Posuzování vlivu projektu zateplení objektu budovy školy SOŠ A SOU Dubská, Kladno na populace chráněných a zvláště chráněných druhů živočichů

Posuzovaný objekt: budova školy (SOŠ a SOU) v ulici Dubská 967, Kladno – Dubí, stavba kat.č. 1641 s přístavbou kat.č. 1623/130

Projekt zateplení vypracovala firma Ariprios s.r.o., ul. Hajnova 1147, 27201 Kladno, IČO: 2674936, vedoucí zakázky Ing. J. Chváta, odpovědný projektant Ing. L. Boušková. Název projektu: Zateplení fasády a střešního pláště školy a dílen SOŠ a SOU, Kladno, Dubská; Zateplení fasády a střešního pláště školy SOŠ a SOU, Kladno, Dubská. Datum leden 2015, v aktualizované verzi květen 2016. Číslo zakázky 278 114/II.

Obr. 2: Štěrbiny pod parapetem.

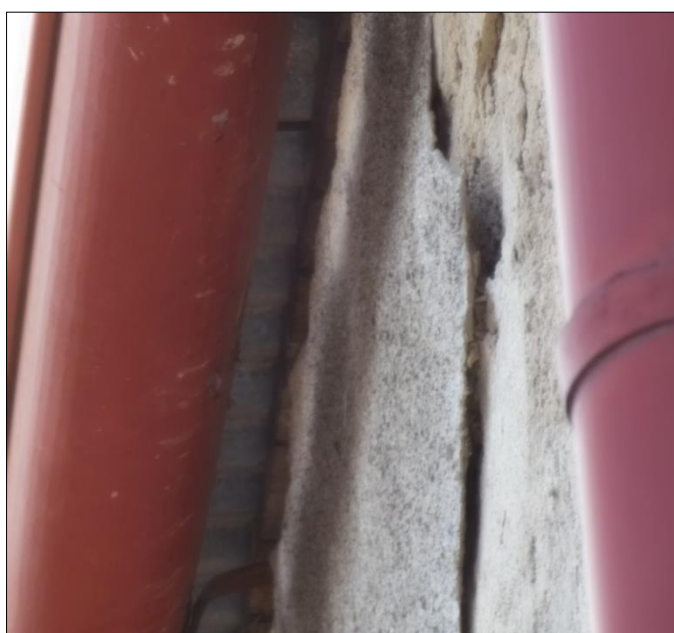
Během chiropterologického průzkumu nebyl nalezen úkryt letounů na domě. V okolí domu během večerních kontrol létali netopýři rezaví (*Nyctalus noctula*). Jelikož letouni své úkryty často střídají, nelze vyloučit jejich výskyt v daném objektu v jiných částech roku. Potenciální úkryty se nacházejí na půdě, kam mohou pronikat štěrbinami v dřevěném podbití střechy, pod parapety, střechou přízemní budovy, v podzemních chodbách po části obvodu budovy školy, pod odstávající omítkou, v otvorech po obvodu školy, pod oplechováním vchodu do budovy školy (Příloha: Obr. 2 - 9).

- doporučuji opatrně odstraňovat odstávající omítku a parapety, mohou se pod nimi ukrývat netopýři

Obr. 9: Otvor v obvodové stěně budovy.

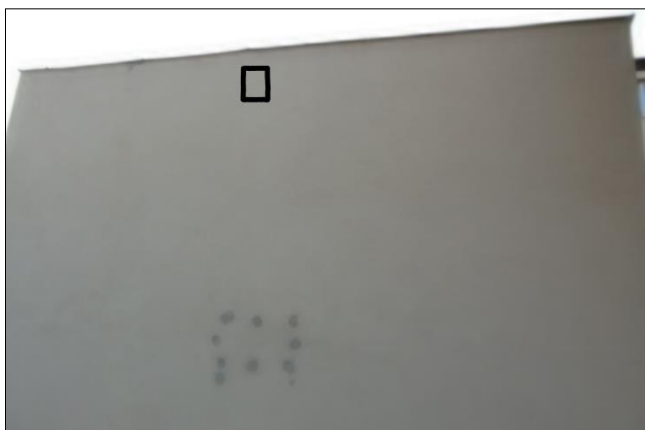
- dále doporučuji instalovat jednosměrné uzávěry přes štěrbiny pod střechou přízemní budovy a přes otvory/štěrbiny na obvodových stěnách budovy

Obr. 12: Jihovýchodní štít přístavby školy. Černý obdélník značí místo vhodné k umístění 1 dřevocementové budky pro netopýry.

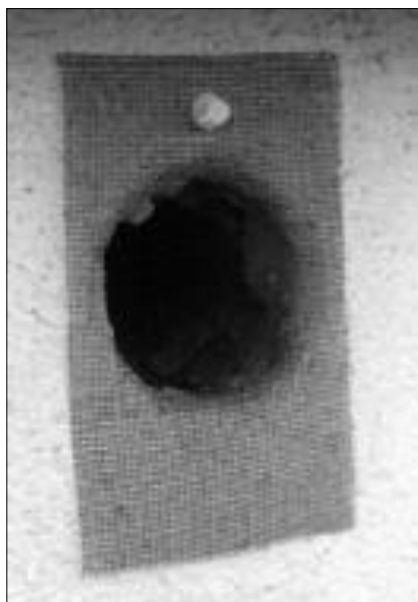
3.2 Doporučuji na jihovýchodní štít tělocvičny co nejblíže okraji střechy (Příloha: Obr. 12) umístit 1 dřevocementovou budku pro netopýry následujícího typu :
